工程指示 / 要求簡箋(E.I.)

工程指示編號：EI / 1437 / 2020 修改版次：-
 工程編號：J - 837 工程名稱：觀塘裕民坊
 工程項目：Glass Cladding T2M 百葉(百葉面加百葉款) (大貨)
 收件人：生統/ 永林 發件人：Eric Liu 日期：08/01/2020

請按加工圖生產 T2M 百葉送地盤安裝

T2CW-M-1(1)

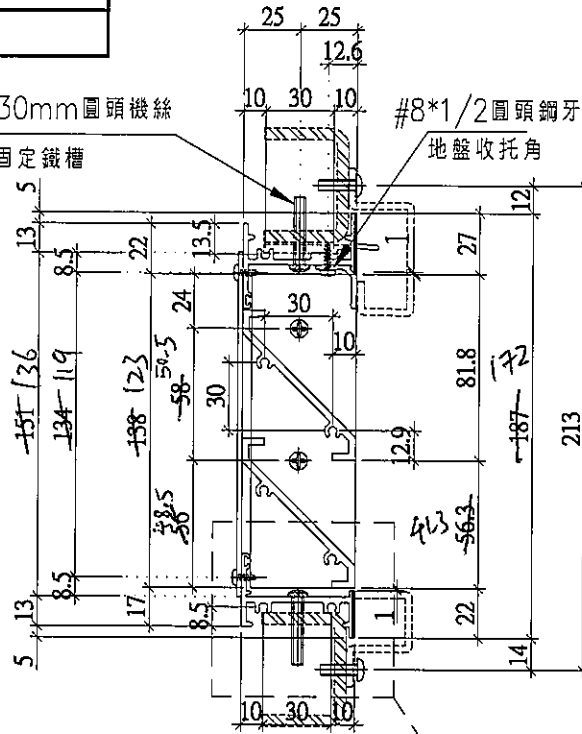
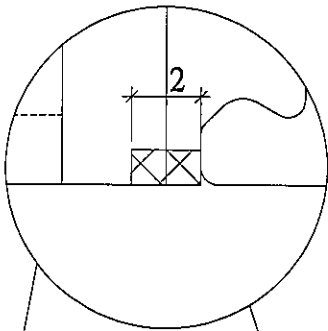
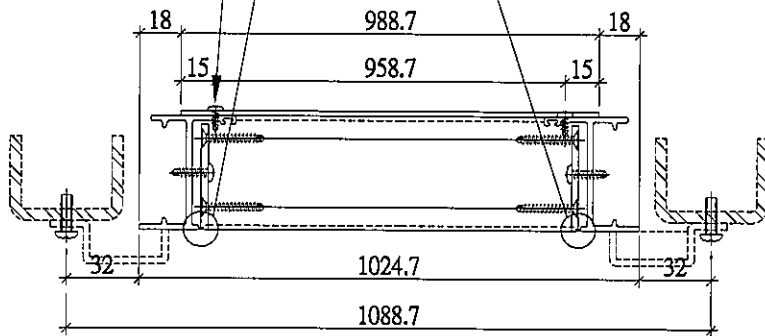
留意 T2M/M-1 款改百葉，EI1207 款安裝時有鐵通阻，現修改數後先放行一隻到現場試裝
謝謝！

頂底可能碰鐵角，
地盤相應做避位。

寬度跟舊節點 待定

先試做一幅此百葉

百葉玉及托角地盤收
先收玉後收托角

請留意用此款T2CW-M-1(1)代替
EI0483 原款百葉GC-UL001取消

T2CW-M-1(2)

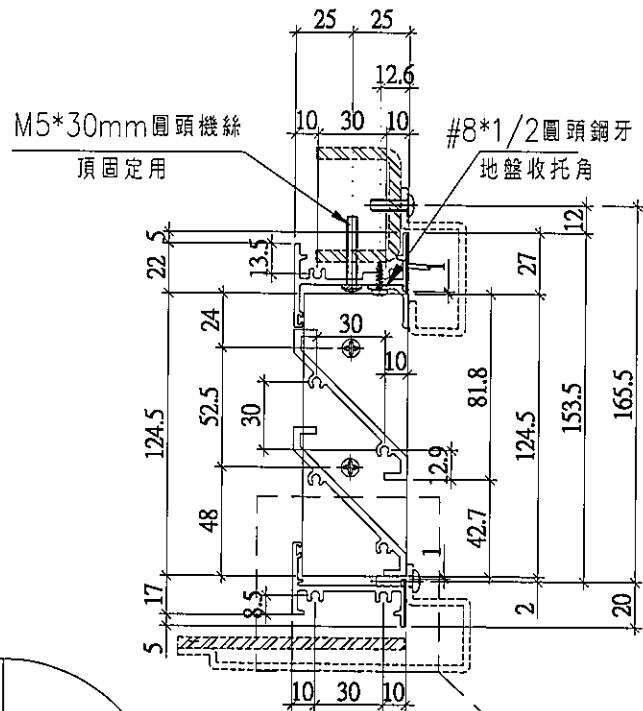
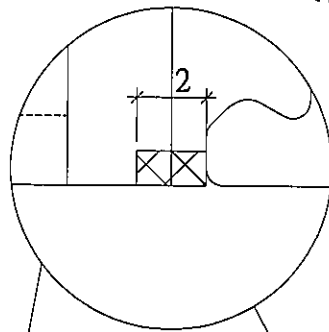
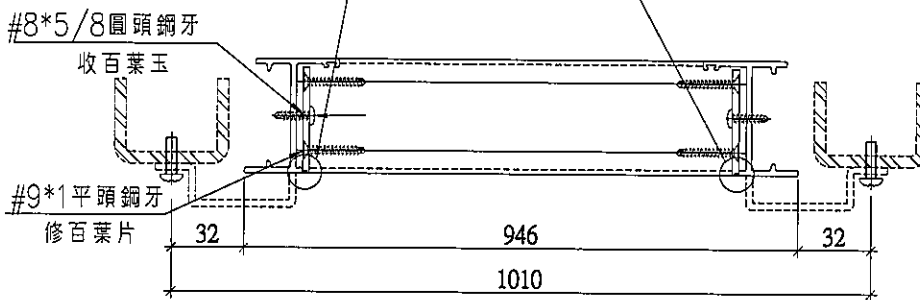
底橫料固定孔，地盤配鑽

寬度跟舊節點，待定

頂底可能碰鐵角，
地盤相應做避位。

先試做一幅此百葉

百葉玉及托角地盤收
先收玉後收托角

T2CW-M-2

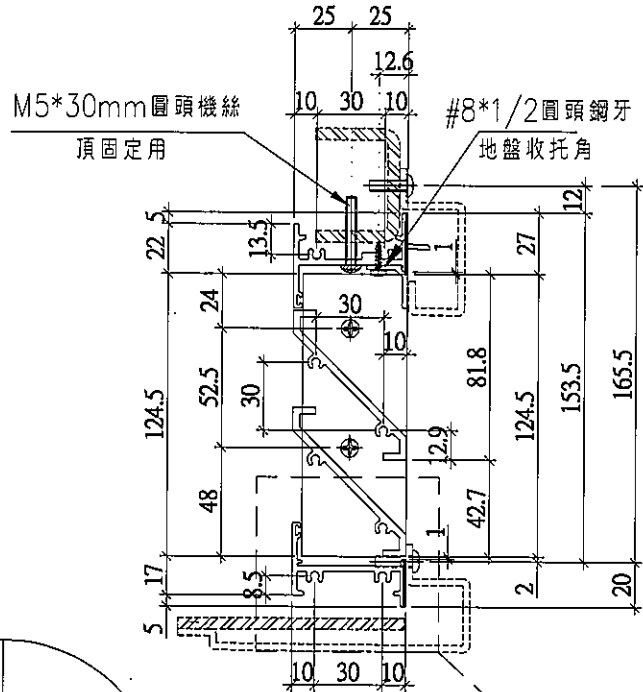
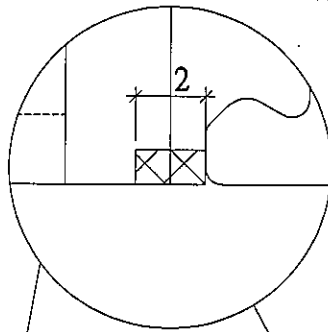
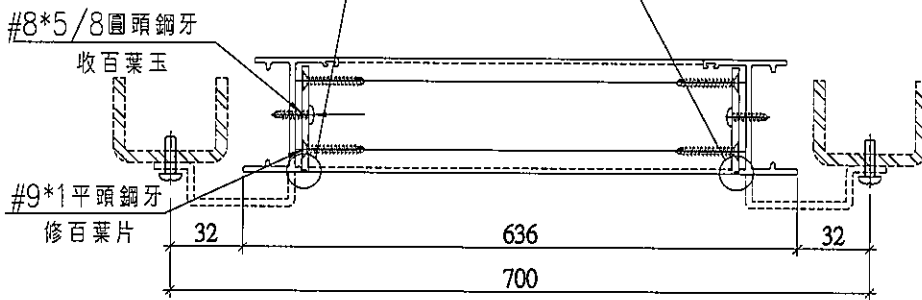
底橫料固定孔，地盤配鑽

寬度跟舊節點，待定

頂底可能碰鐵角，
地盤相應做避位。

先試做一幅此百葉

百葉玉及托角地盤收
先收玉後收托角
